補助壁及びRCCVについての指摘事項への回答方針

2020年7月13日
東京電力ホールディングス株式会社

建物・構築物における地震応答解析モデルの既工認からの変更点
【指摘事項に対する回答】

建物・構築物の応力解析における弾塑性解析の採用
【指摘事項に対する回答】

応力解析モデル (B2F(T.M.S.L.-1.7m)の例)

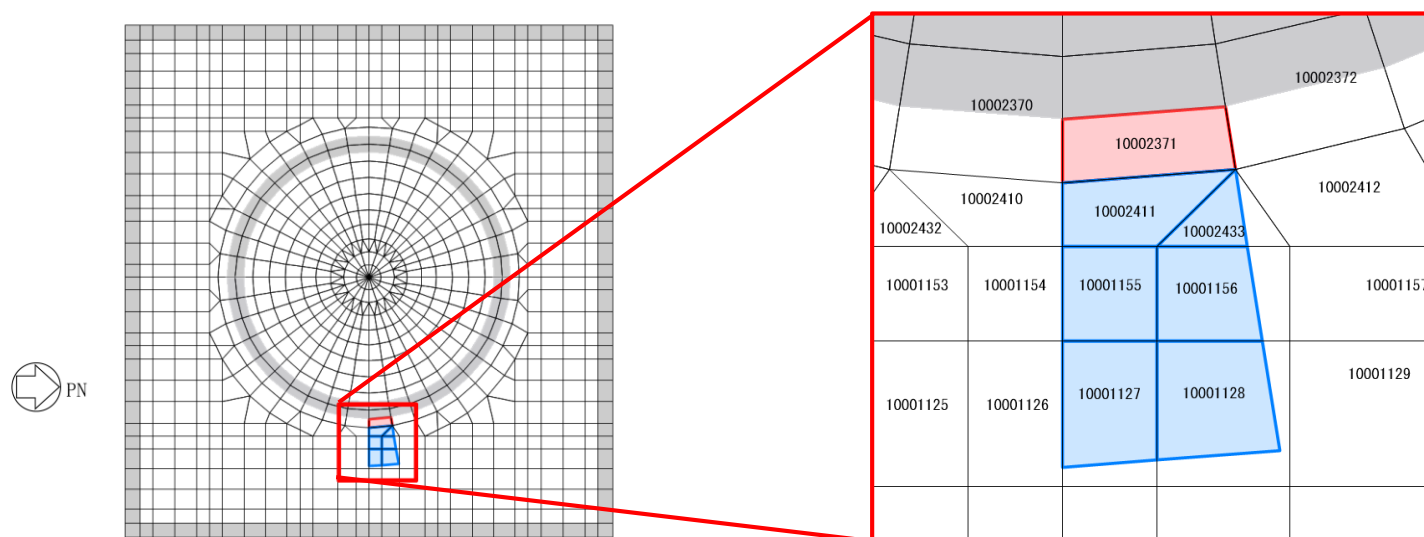
弾塑性解析を適用するRCCVの評価について、境界条件として用いている床スラブを弾性としてモデル化していることの根拠を説明すること。また、コンクリート強度のばらつきや補助壁等の考慮の有無が拘束効果及び評価結果に与える影響に対する考察を説明すること。

- 補助壁がない場合とある場合で大きな差がないことから、補助壁の有無が拘束効果に与える影響が小さいことを確認した。

主筋 (RCCV底部)

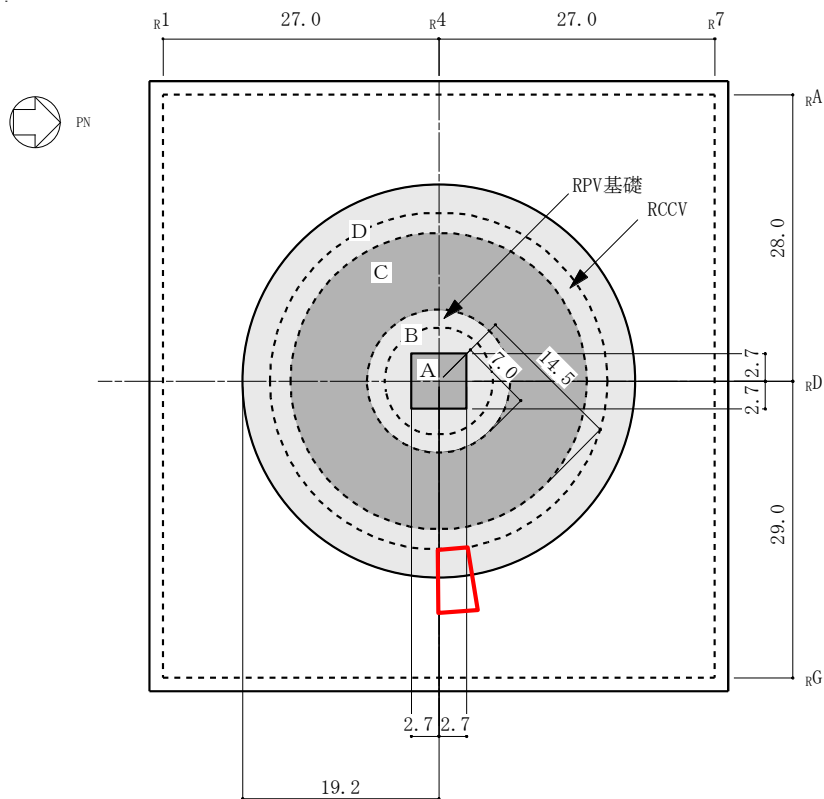
弾塑性解析結果による応力、ひずみの程度、分布状況等を示した上で、今回工認において応力平均化を適用する対象領域及びその周辺領域の配筋の状況、各応力の分布状況等进行分析して説明すること。また、今回工認において、弾塑性解析を適用し、更に応力平均化を行うことの合理性及び適用範囲について説明すること。

- 応力平均化範囲とRCCV底部の主筋の関係は、以下の図のとおりとなっている。
